**INFORME TÉCNICO DE FISCALIZACIÓN AMBIENTAL**

**INMOBILIARIO VALLE LA RESERVA - ISLA DE MAIPO**

**DFZ-2025-2783-XIII-RCA**

**OCTUBRE 2025**

<b>Descripción del medio de prueba:</b> Tabla comparativa de superficies del proyecto aprobado por RCA y actual.				<b>Descripción del medio de prueba:</b> Viviendas construidas y recepcionadas a marzo de 2025, en UF INMOBILIARIO VALLE LA RESERVA- ISLA DE MAIPO.

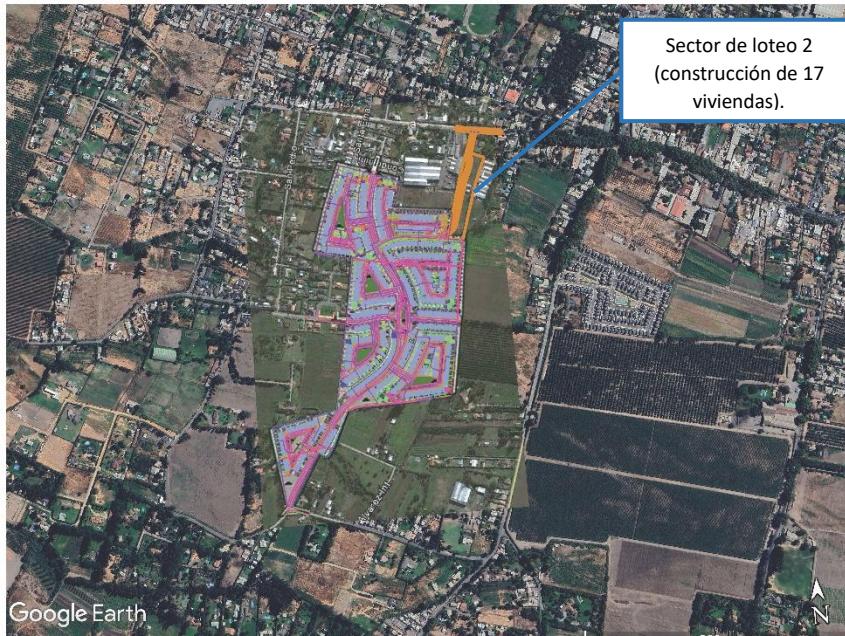
- Cambio en la cantidad de viviendas a construir, el proyecto aprobado por la RCA N°418/2013, consideraba 539 viviendas en una superficie de 160.154 m<sup>2</sup>, según lo indicado por el titular (Anexo N°5), las viviendas a construir son 385 en una superficie de 169.263,4 m<sup>2</sup> (Figura 4; Figura 5).

- Incorporación del lote 2 (9.109,4 m<sup>2</sup>) a la superficie aprobada en la RCA N°418/2013, es decir, 160.154 m<sup>2</sup> (Figura 4; Figura 6; Figura 7, Figura 8).

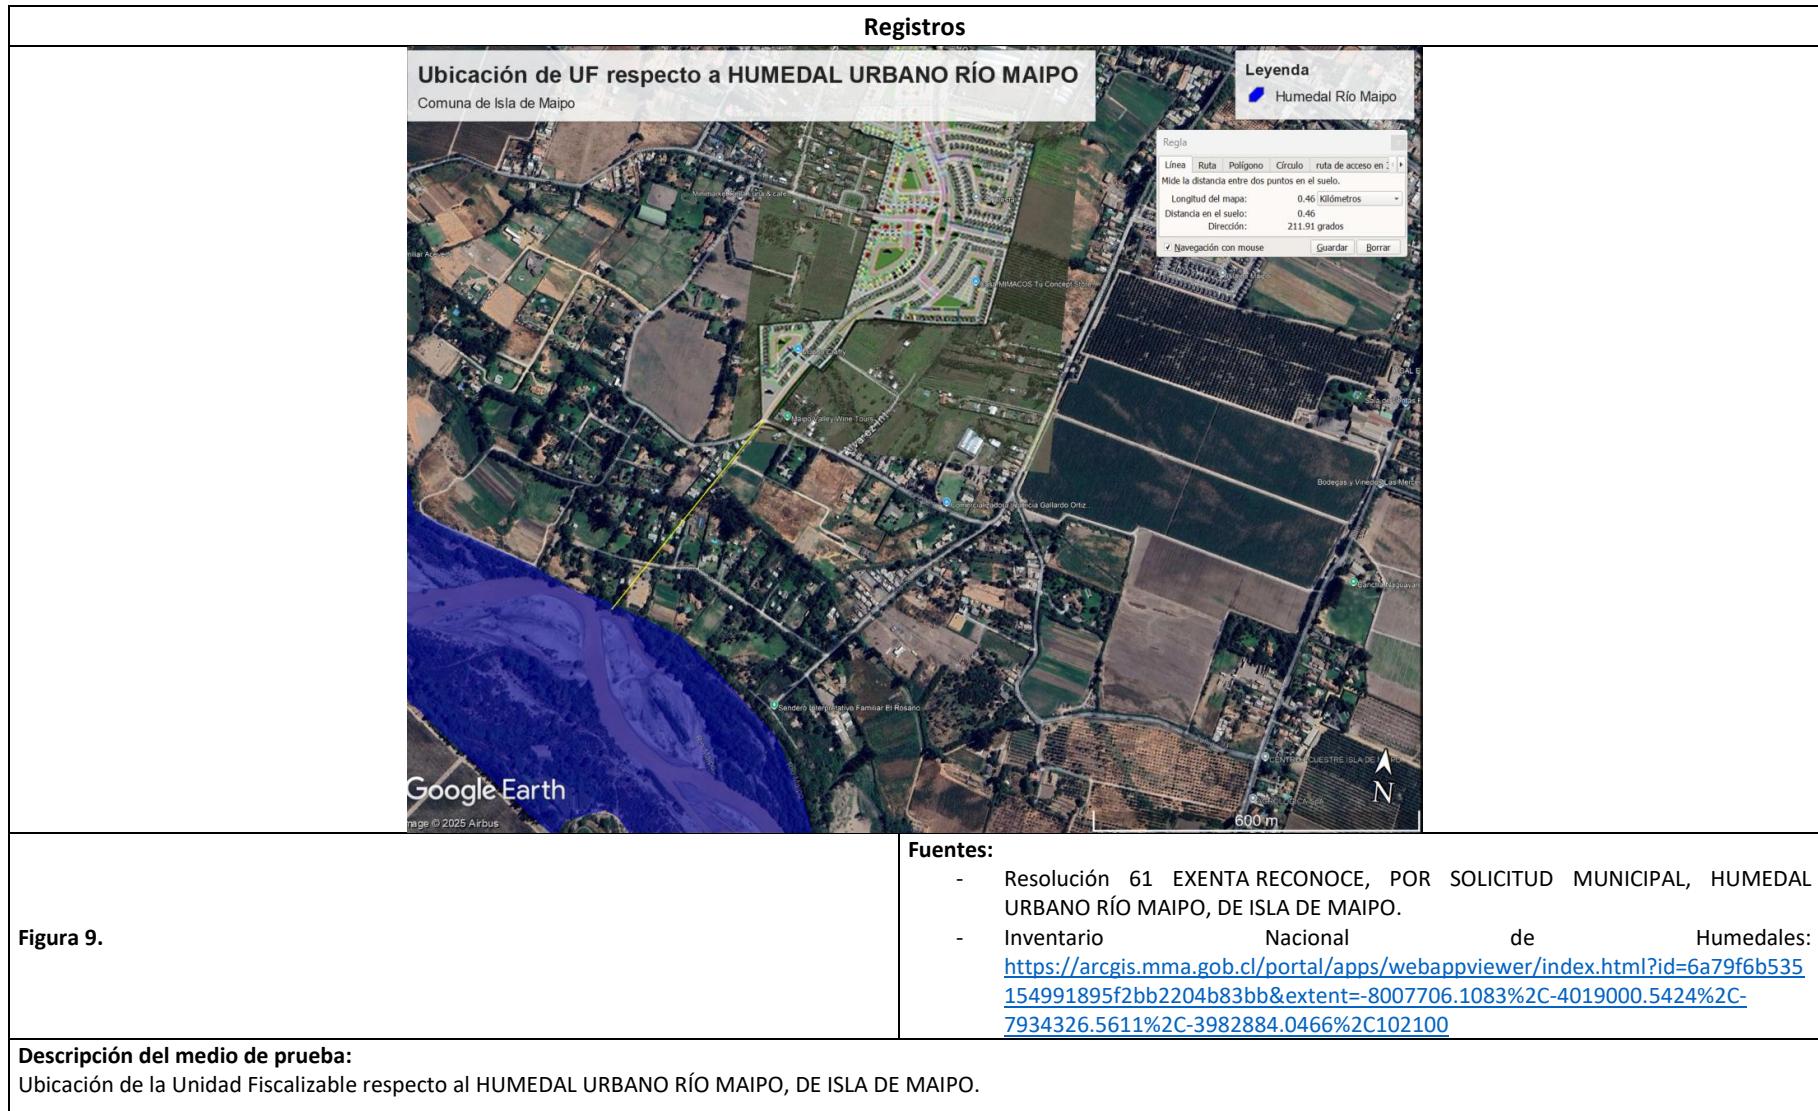
- Modificación en la accesibilidad del proyecto. En la RCA N°418/2013, se indica que el proyecto tiene acceso por el norte, vía calle Jaime Guzmán, sin embargo, actualmente el acceso es por calle Valle La Reserva (Figura 6; Figura 7; Fotografía 6; Fotografía 7; Fotografía 8).

b.1.3. Que, conforme al literal h.1.3) *Que se emplacen en una superficie igual o superior a siete hectáreas (7 ha) o consulten la construcción de trescientas (300) o más viviendas*. Es posible señalar que el proyecto sufre una modificación en relación con la superficie construida, según indica el titular (Figura 4). En particular, se modifica la situación aprobada por la RCA N°418/2013, de 539 viviendas a 385 viviendas. Además, se aumenta en 9.109,4 m<sup>2</sup> la superficie total neta para la construcción de 17 viviendas (loteo 2), lo cual equivale al 5,7% de la superficie total, por lo que el

loteo 2 no corresponde a una superficie igual o superior a siete hectáreas (7 ha) o que implique la construcción de trescientas (300) o más viviendas. **En conclusión, no se cumple con lo indicado en el literal h.1.3) del artículo 3° del RSEIA, por lo que no se configura su ingreso al SEIA.**
